**Erfurt**  
**BUGA 2021**  
*Garten Kultur Stadt*

**BUGA-DIALOG** am 23. Nov 2016  
Nördliche Geraaue

## Darstellung der Arbeitsergebnisse des aktuellen Stands des Vorentwurfs durch Dr. Rüdiger Kirsten

**Ergebnis des 7. BUGA-Dialogs: Ideen, Anregungen und Fragen der Bürgerinnen und Bürger**

## KILIANIPARK

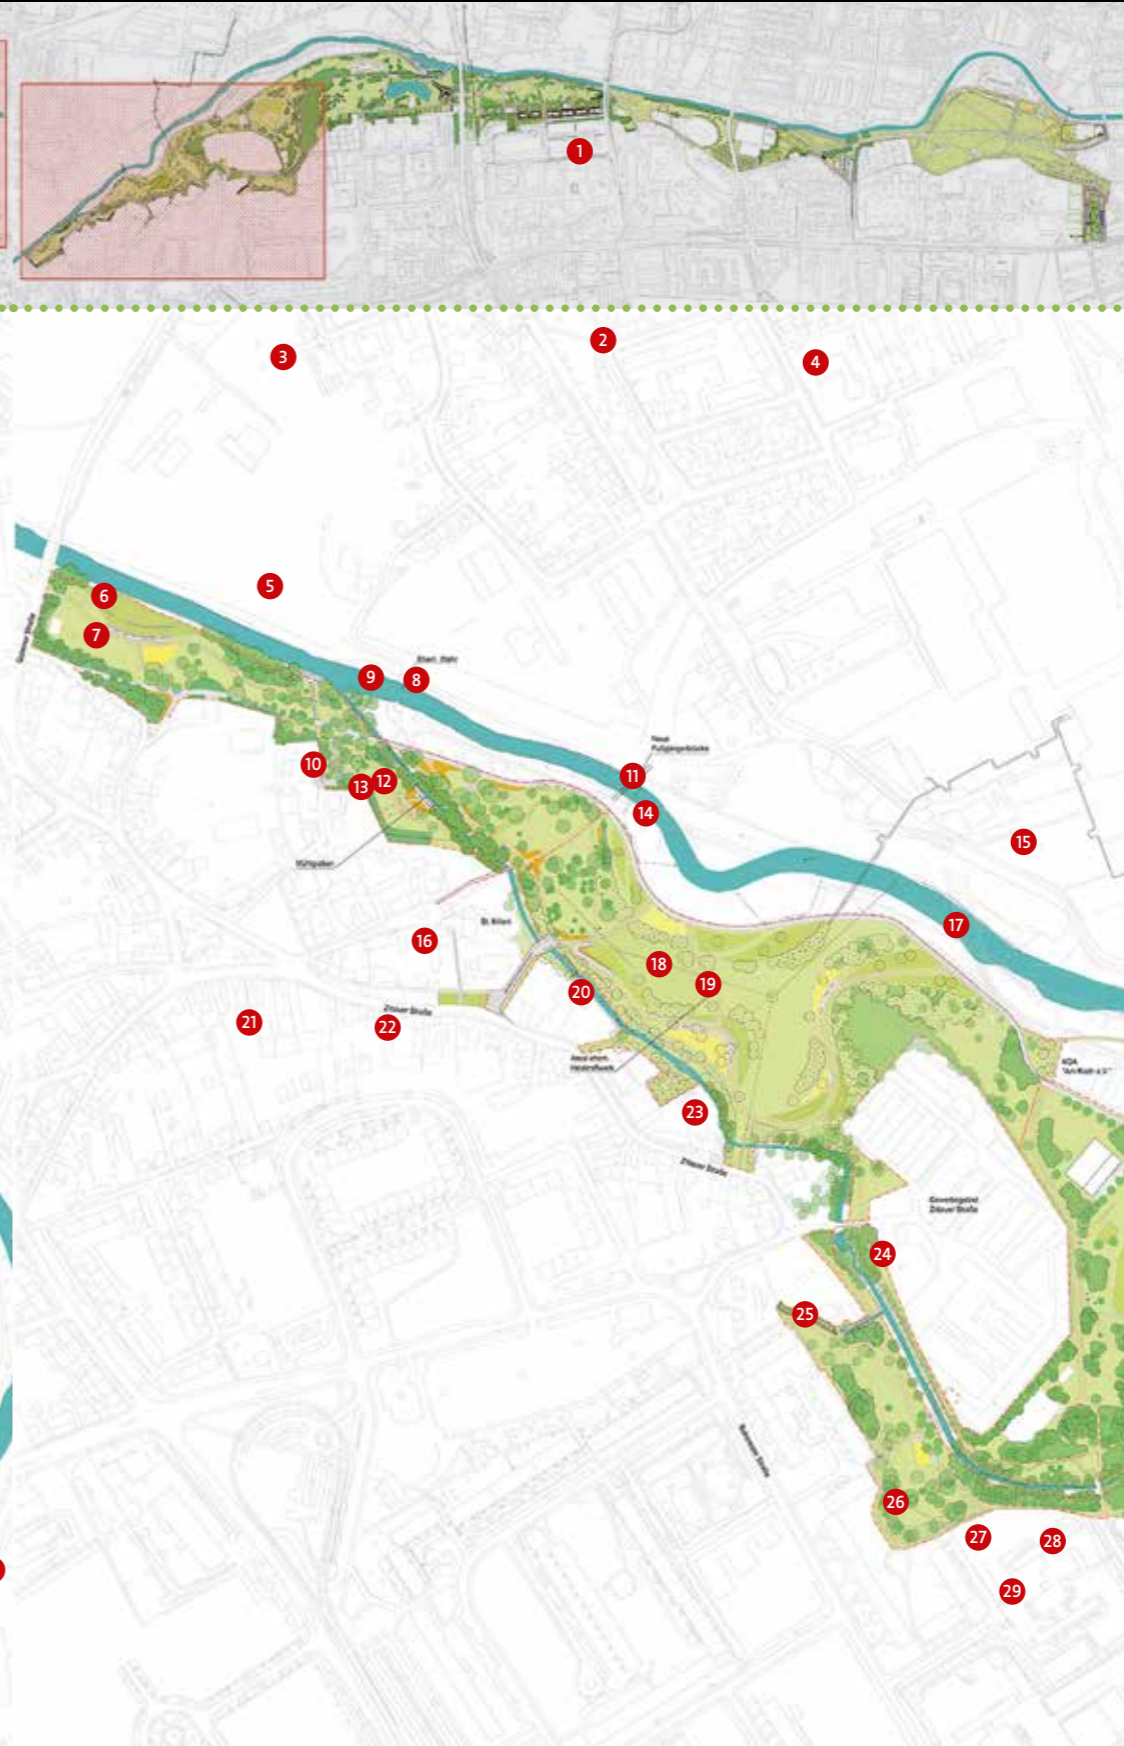
- 1 keine Neubebauung Berliner Straße
- 2 Nachhaltigkeit – was bedeutet das für Sie? Öffentliche Toilettenanlagen entlang der Picknick-Plätze
- 3 Fußwege und Radwege trennen

- 4 Parkplätze Festwiese Gispersleben – „tragfähiges“ Konzept? Ehemaliges Kraftwerk. Was verstehen Sie unter tragfähig?
- 5 Wie wird die Aussicht Richtung Osten sein?

- 6 Finden wir nicht -> Beschattung Gewässer -> Fische? -> Eisvogel?
- 7 alten Festplatz erhalten
- 8 Warum ist das Wehr abgerissen worden?
- 9 Wo haben Fische, Vögel etc. noch Rückzugsgebiete?

- 10 Öffnung der privaten Freiräume zur Gera hin, Grün und Grau
- 11 Warum wurde das Wehr nicht an der gleichen Stelle wieder aufgebaut? Lehrpfad parallel zum Radweg für die 5 Säulen: Wasser, Bewegung, Kräuter, Ernährung, Ordnung

- 12 Renovierung vom Bussibär-Kindergarten!
- 13 Rodelhang erhalten
- 14 Kneipp-Lehrpfad mit Wassertränke; Märchenwiese mit Wildkräuter, z. B. Holunder, Löwenzahn, Ackerschachtelhalm

- 15 ein schöner Gedanke
- 16 Weiterführung der Radwegeanbindung an den Orphalgrund
- 17 Paddeln!?
- 18 Mittel für neuen Festplatz zur Sanierung des alten verwenden!

- 19 Gut ist ein ordentlich befestigter Festplatz -> z. B. als Erinnerung ans Kraftwerk eine Umrandung in den Umrissen des Kraftwerks aus recycelten Ziegelsteinen als „Sitzmauer“.

- 20 Möglichkeit eines Kneippbeckens am Rüttlgraben?
- 21 Das gefällt mir!
- 22 Eine Plan-Legende wäre hilfreich.
- 23 WC?
- 24 schöner neuer Weg
- 25 Offenlegung Rosenborn so weit wie möglich

- 26 Pflanzung öffentlicher Obstbäume
- 27 Vor-Ort-Treffen Zittauer Straße 28, Problem Stabilität Privathaus (Kontaktaten bekannt)
- 28 Mühlgraben: Kneippanlage

- 29 Freiburg Dreisamen – Flussbademöglichkeit

Die Fragen zur Einordnung der Parkplätze bezogen sich auf die neue Festwiese am Heizwerk. Hierzu werden mit den verantwortlichen Vereinen Abstimmungen getroffen, wie bei temporären Veranstaltungen das Parken organisiert wird. Aus dem **Bereich Natur und Bildung** wurde angefragt, ob der Kindergarten »Bussi Bär« renoviert werden kann.

Es ist vorgesehen, einen Neubau des Kindergartens »Bussi Bär« in Gispersleben zu errichten und die vorhandene Fläche des Kindergartens in die Renaturierung der Geraaue zu integrieren.

Im Bereich des Mühlgrabens werden Möglichkeiten einer Kneippanlage integriert und ebenfalls Rückzugsmöglichkeiten für Fische und Vögel geschaffen.

Der vorhandene Rodelhang im Kilianipark bleibt erhalten. Es besteht die Möglichkeit für einzelne Abschnitte des Mühlgrabens Flusspatenschaften zu übernehmen. Es erfolgt keine Ausweisung von Flussbademöglichkeiten, da dies unter den gegebenen rechtlichen Bedingungen nicht möglich ist.

Zu den Fragen der **Infrastruktur** wurde angeregt, Fuß- und Radwege zu trennen. Neben dem kombinierten Rad-/Fußweg, der durch die ganze Geraaue führt, wird der Rad- und Fußverkehr auf den Nebenwegen getrennt, so dass ausreichend Möglichkeiten für Spaziergänger mit Ruhezeiten angeboten werden können. Das direkte Ausweisen separater Radwege erfolgt nicht.

Der Festplatz in Gispersleben wird am Heizkraftwerk neu angelegt. Der alte Festplatz wird zurückgebaut und wieder als Parkwiese genutzt werden können.

Allgemein wurde ebenfalls angeregt, die auf den Plänen vorhandenen Legenden für die Allgemeinheit besser lesbar zu gestalten und Vorschläge zu unterbreiten, wie die privaten Freiräume der angrenzenden Nutzung in der Geraaue zur neuen Parkanlage geöffnet werden können.
